Project: Vascobello Hooistraat Den Haag
betreft: brandkleppen offerte 1706040/2

werk: **Vascobelo Den Haag - Denneweg 7**werknummer: **2017125**onderdeel: **Constructieberekening**

het veranderen van de woning Denneweg 7C door het plaatsen van een lichtstraat

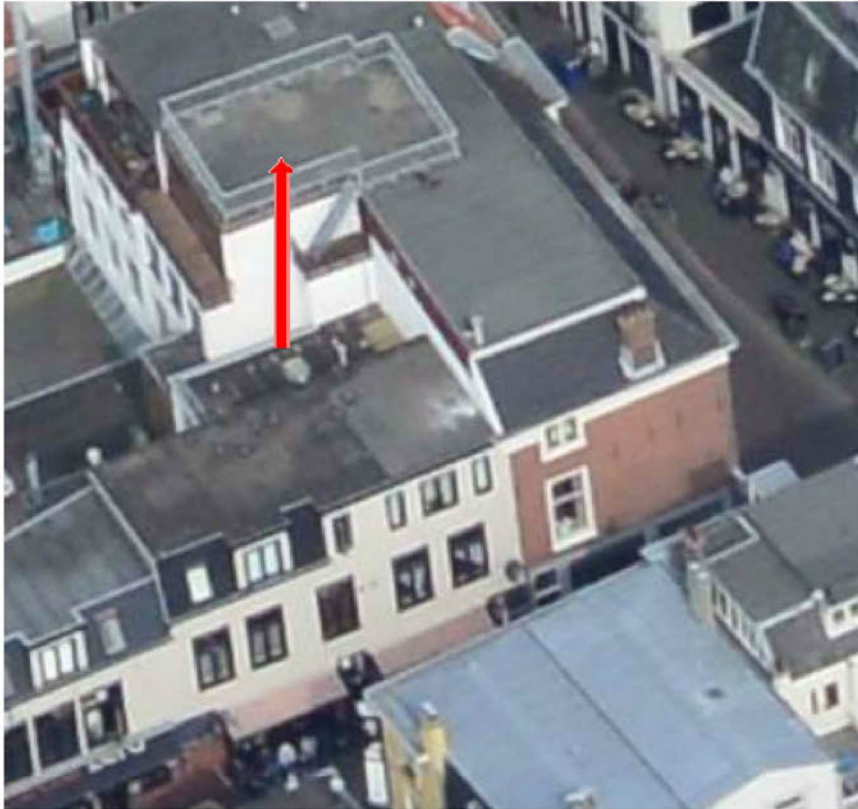
Er is heel wat gedoe geweest inzake de plaatsing van de installaties voor het realiseren van de horecabestemming. Inmiddels zijn de meeste knelpunten getackeld en lijkt bijgevoegd voorstel de oplossing. Blijft echter onverlet dat de plaatsing van de installatiepijp tot gevolg heeft dat de maximale bouwhoogte van 13 m wordt overschreden, daar de hoogte van de pijp 15 m bedraagt.

Op grond van de algemene bouwregels artikel 28, is een overschrijding van de in het plan opgenomen bouwhoogten toegestaan voor zover het ondergeschikte bouwdelen betreft

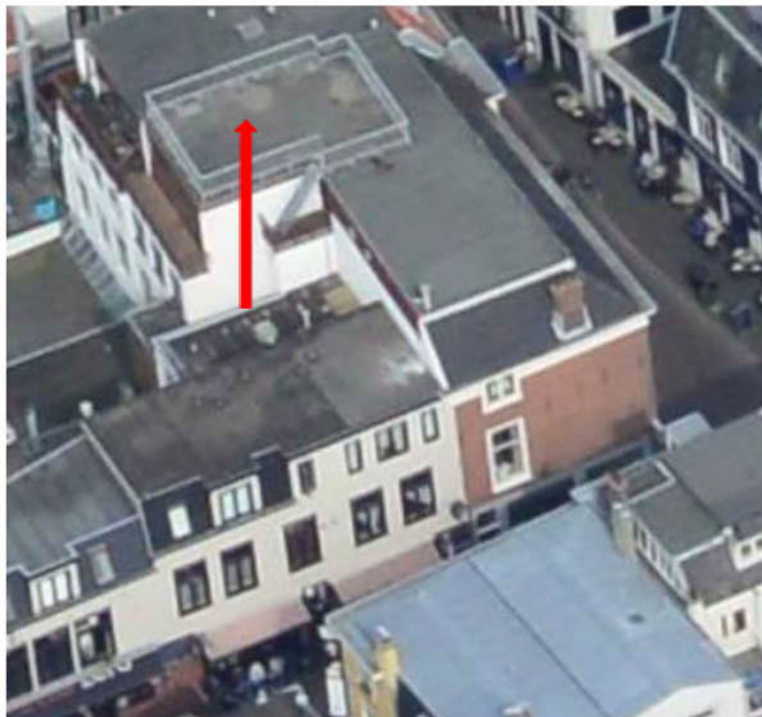
Er is heel wat gedoe geweest inzake de plaatsing van de installaties voor het realiseren van de horecabestemming. Inmiddels zijn de meeste knelpunten getackeld en lijkt bijgevoegd voorstel de oplossing. Blijft echter onverlet dat de plaatsing van de installatiepijp tot gevolg heeft dat de maximale bouwhoogte van 13 m wordt overschreden, daar de hoogte van de pijp 15 m bedraagt.

Op grond van de algemene bouwregels artikel 28, is een overschrijding van de in het plan opgenomen bouwhoogten toegestaan voor zover het ondergeschikte bouwdelen betreft
